整理番号		サービスキャンペーン開始日	平成 29 年 9 月 12 日
不具合の内容	エンジンおよびトランスミッションの制御コンピューターのプログラムが不適切なため、エンジンが低負荷で走行中、エアコンディショニングシステムのコンプレッサー等の作動による負荷が発生しエンジントルクの変動が生じた場合、軽微なショックなどの症状が発生する。		
改善の内容	全車両、エンジンおよびトランスミッションの制御コンピューターのプログラムを修正する。		
自動車使用者等に周知させるための処置	ダイレクトメール、電話、訪問により通知する。

車名	型式	通称名	サービスキャンペーン対象車の車台番号（シリアル番号）の範囲及び製作期間	サービスキャンペーン対象車の台数	備考
ベントレー	ABA-BB3Y	ミュルザンヌ	SCBBA63Y8BC015229～ SCBBA63Y2FC001316 平成 22 年 9 月 17 日～ 平成 26 年 9 月 18 日	68 台	
	(計 1 型式)	(計 1 車種)	製作期間の全体の範囲 平成 22 年 9 月 17 日～ 平成 26 年 9 月 18 日	68 台

## ①改善箇所説明図

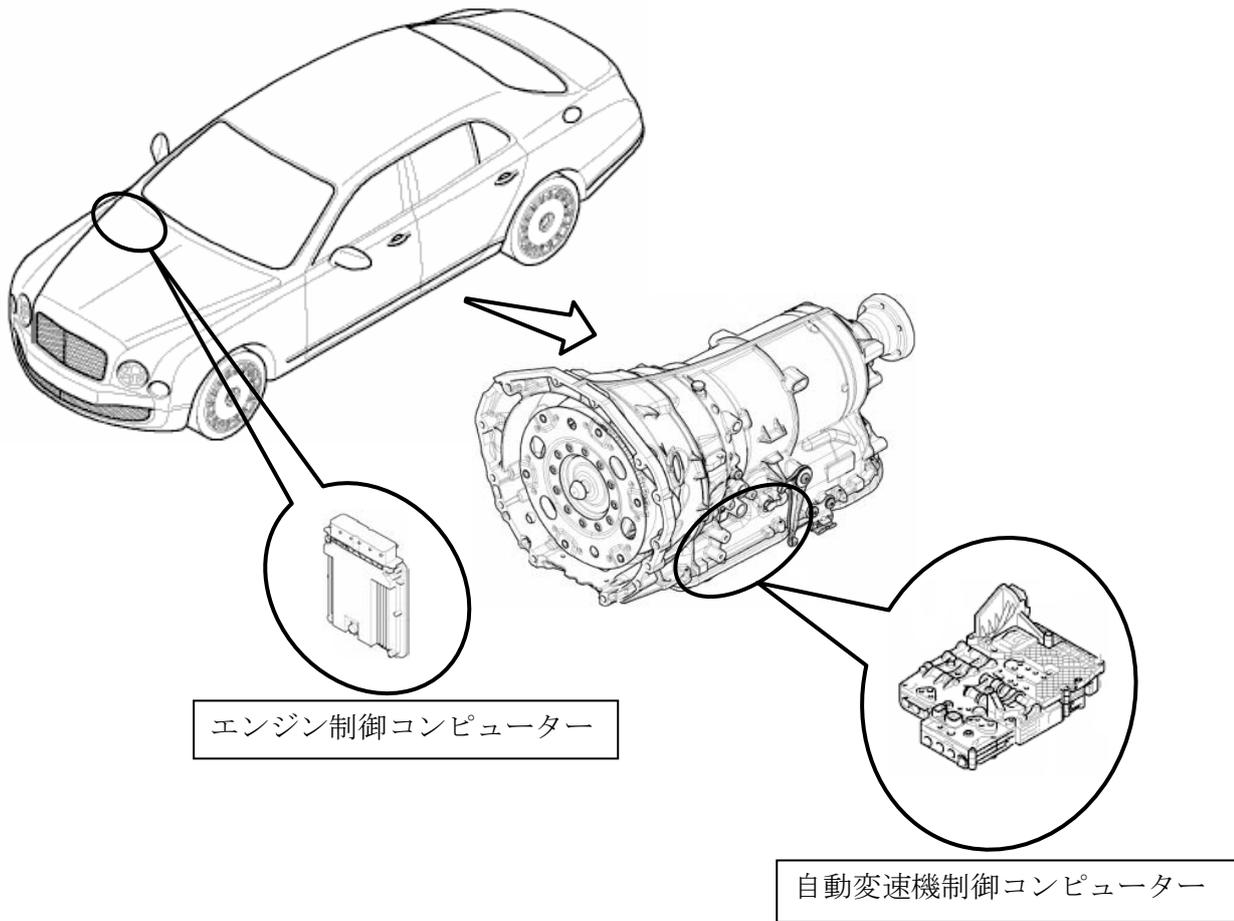
エンジンおよびトランスミッションの制御コンピューターのプログラムが不適切なため、エンジンが低負荷で走行中、エアコンディショニングシステムのコンプレッサー等の作動による負荷が発生しエンジントルクの変動が生じた場合、軽微なショックなどの症状が発生する。

全車両、エンジンおよびトランスミッションの制御コンピューターのプログラムを修正する。

ボンネットの右側ヒンジに白色のペイントを塗布する。
